Nota van Antwoord

Ontwerp Provinciaal Inpassingsplan (PIP) Lemselermaten

De reactienota heeft betrekking op de zienswijzen die zijn ingediend op het ontwerp Provinciaal Inpassingsplan (PIP) voor het gebied **Lemselermaten** dat opgesteld is door de provincie Overijssel.

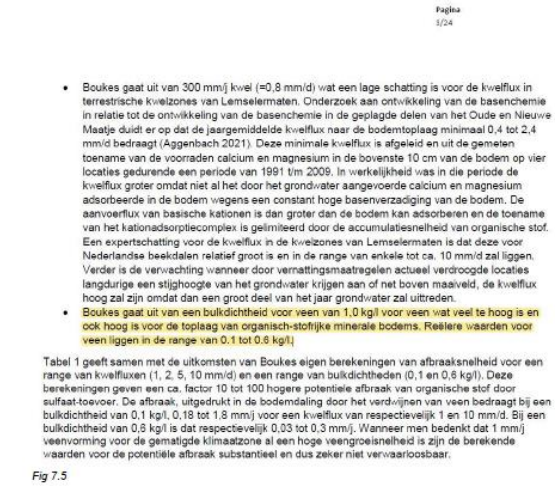
4.9	**5 Omleggen Dollandbeek heeft negatief effect.** In het huidige plan wordt de Dollandbeek in de LM gedempt en omgelegd om minder mestrijk water het gebied in te laten stromen. Deze gedachte zal verkeerd uitpakken. Bij de rivierherstelprojecten De Regge speelde de discussie vergelijkbaar. Laten we het water over het dal stromen dan kan dat gevolgen hebben voor de zeldzame soorten. Uit onderzoek in het Genseler in Hengelo met stedelijk en landelijk water bleek dat dit effect nihil was, waarna de keuze werd gemaakt voor rivierherstel. De schade van oxidatie door droogte is waarschijnlijk groter dan de schade door vuil water. Het vermoeden is dat dit niet door feiten wordt onderbouwt maar door angst. Bovendien kan middels een helofytenfilter op natuurlijke wijze het water gezuiverd worden. Hierop komt u in de laatste alinea van deze zienswijze met alternatieven terug.	De Dollandbeek binnen de begrenzing van het Natura 2000-gebied Lemselermaten wordt gedempt om afvoer van grondwater te beperken. Het water van de Dollandbeek dat vanuit het oosten langs de Dollanddijk aankomt, krijgt daarom een nieuwe loop die een minder drainerende werking heeft op het grondwater in het natuurgebied. Met de nieuwe ligging en maatvoering van de Dollandbeek op enige afstand van de natuur, is inundatie van natuur met nutriëntenrijk water niet meer aan de orde. De verlegging van de beek dient daarmee een tweeledig doel: verminderen grondwaterafvoer en het beperken van het risico op toestroom van nutriënten uit oppervlaktewater. De nieuwe Dollandbeek wordt bovendien ondieper en breder dan de huidige beek. Hierdoor werkt deze minder drainerend, maar kan hij toch de noodzakelijke hoeveelheid water afvoeren. Dit voorstel is op verzoek van LTO en de particulieren doorgerekend en door de deskundigen als meest doelmatige oplossing gezien. Uw voorstel voor een nieuwe projectgroep nemen we niet over.	Nee

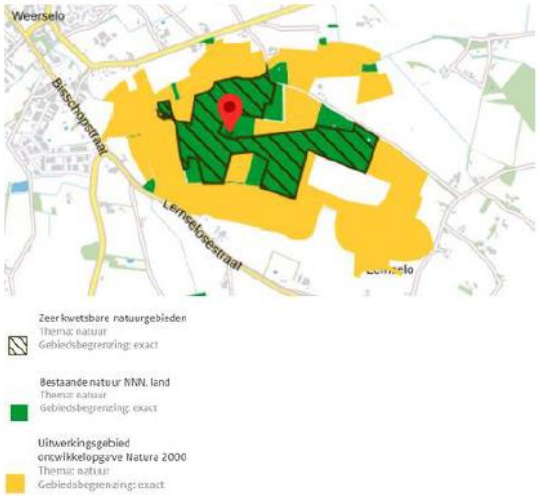
4.16	**12 Alternatieven niet onderzocht.** De opdracht vanuit Brussel is om de huidige natuur te beschermen met zo min mogelijk effect voor de omgeving. De samenstelling van de projectgroep bestaat echter louter uit natuurwetenschappers, die geen kennis hebben van wat de techniek aan mogelijkheden biedt. Het uitgewerkte plan geeft geen enkele garantie dat de beoogde verhoging van de GVG en GLG zal worden behaald omdat de verwachte neerslaghoeveelheden in de komende jaren het gemiddelde van het afgelopen jaar zal zijn. Ook heb ik in bovenstaande zienswijze aangegeven dat het maar de vraag is of de mestmaatregelen binnen de verwachte tijd het gewenste resultaat opleveren omdat de oorzaak ervan meer dan ongewis is. Doordat de grondwaterstand wordt beïnvloed door de DWO is het naar mijn mening een must om ook te kijken naar technische mogelijkheden om tot de optimale oplossing te komen. De projectgroep heeft dit niet gedaan terwijl hiervoor de omstandigheden optimaal zijn. In de probleemstelling wordt gesteld dat het gebied in een dusdanige slechte staat is dat snel ingrijpen noodzakelijk is. Alternatieve oplossingen zijn de ultieme oplossing hiervoor omdat deze per direct een weersonafhankelijk	Het plan is tot stand gekomen met een brede kijk van alle benodigde disciplines. Onder andere ecologen, hydrologen en ingenieurs. Verschillende oplossingen zijn verkend, onderzocht en afgewogen. De meest doelmatige oplossingen is gekozen, met zo weinig mogelijk impact op agrarisch gebied en omgeving. N.a.v. uw suggesties: • Afgezien van de technische haalbaarheid is een grondwaterscherm voor afscherming van de drinkwateronttrekking niet doelmatig omdat de effecten op de natuur van Lemselermaten gering zijn. Een scherm op de door u voorgestelde locatie kan voor de Natura 2000-opgave contraproductief werken omdat daarmee ook de gewenste toestroom van het ondiepe grondwater naar de natuur niet meer mogelijk is. • Het zuiveren van oppervlaktewater is een mooie gedachte, maar een systeem zoals is toegepast in het Lankheet zou een enorme ruimteclaim leggen op de omliggende agrarische grond. Het aanleggen van rietvelden voor zuivering van oppervlaktewater is vanuit Natura 2000 bovendien niet nodig als de Dollandbeek om de natuur heen wordt gelegd. Het risico op invloed van nutriënten is in Lemselermaten vooral gerelateerd aan grondwater en minder aan oppervlaktewater. Wij kunnen geen garanties geven op het halen van de Natura 2000-doelen. Dat kan evenmin met de alternatieven die u in uw zienswijze voorstelt. Het huidige pakket aan maatregelen geeft voor deze eerste beheerplanperiode volgens de modellen het best mogelijke resultaat. Als uit monitoring blijkt dat de doelen niet worden gehaald, dan zijn in de 2e beheerplanperiode mogelijk aanvullende maatregelen nodig.	Nee

Nr.	Zienswijze 4: Indiener 4	Reactie	Aanpassing PIP nodig
	verhoging van de waterstand en binnen 2 jaar een structurele verbetering van de waterkwaliteit opleveren. Bovendien kunnen ze gegarandeerd worden en financieel aanzienlijk lager zullen uitvallen. Daarnaast is de impact voor de omgeving veel minder. Door het plaatsen van een grondwaterscherm kan per direct de invloed van de DWO worden beëindigd, en zal de GLG en de GHG structureel verhogen, weersonafhankelijk. (fig. 12.0) Middels het aanleggen van Rietvelden kan het nu op natuurlijke wijze instromend water worden gezuiverd van overtollige stoffen, waardoor de waterkwaliteit al direct 100 % schoon zal zijn, en niet de invloed van de 30 jaren behoeft te worden afgewacht. In Haaksbergen is het natuurgebied “Het Lankheet” aangelegd dat 10 keer zo groot is dan de LM, en waar het water op deze wijze gezuiverd wordt. Ook is het mogelijk om het water van de percelen uit de intrekgebieden af te vangen, en via de rietvelden gezuiverd de LM in te laten lopen. Hiervoor is dan wel een drainage systeem nodig (fig 12.1). Niet om de GLG en GHG te verlagen, maar om het water af te vangen, en in de LM de waterstand mee te verhogen. Hierdoor wordt voorkomen dat uitspoelingen van meststoffen het gebied bereiken, en gezuiverd water de huidige verhoogde concentraties versneld zal laten afnemen.

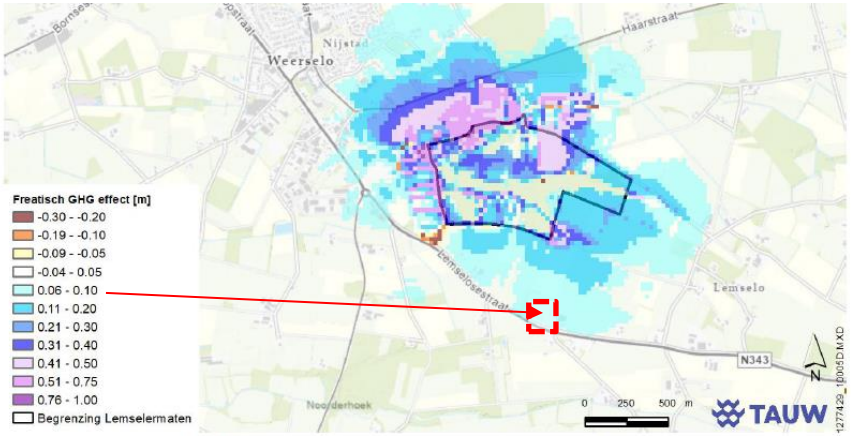
24.2	Op de 2de infoavond op 14 december 2022 heeft de heer …. een kaart van het intrekgebied van de onttrekking van Vitens aan de Diepenmorsweg overhandigd aan de projectgroep(*als bijlage bijgevoegd)*.Deze kwam als een verrassing, was niet bekend bij hun en is niet meegenomen in de	De kaart van het intrekgebied van de onttrekking van Vitens aan de Diepenmorsweg was bij ons bekend. Voor de onttrekking van Vitens zijn ook stroombanen bepaald omdat op basis van de kaart van het intrekgebied door de omgeving de verkeerde conclusies werden getrokken. Uit de aanvullende analytische som van Tauw volgt dat de breedte van het berekende intrekgebied (model) grofweg overeenkomt met de berekening met het grondwatermodel. De	Nee

Nr.	Zienswijze 24: Indiener 24	Reactie	Aanpassing PIP nodig
	berekeningen voor de maatregelen van de Lemselermaten. Bij bestudering van deze kaart blijkt dat mijn perceel binnen de invloed van dit intrekgebied valt, en er dus geen sprake kan zijn dat eventuele uitspoeling van mijn perceel van invloed kan zijn op de kwaliteit van het grondwater in de Lemselermaten.(tevens ais bijlage bijgesloten het intrekgebied op de maatregelenkaart).	stroombanen naar de drinkwaterwinning gaan door diepere lagen dan de stroombanen naar Lemselermaten.
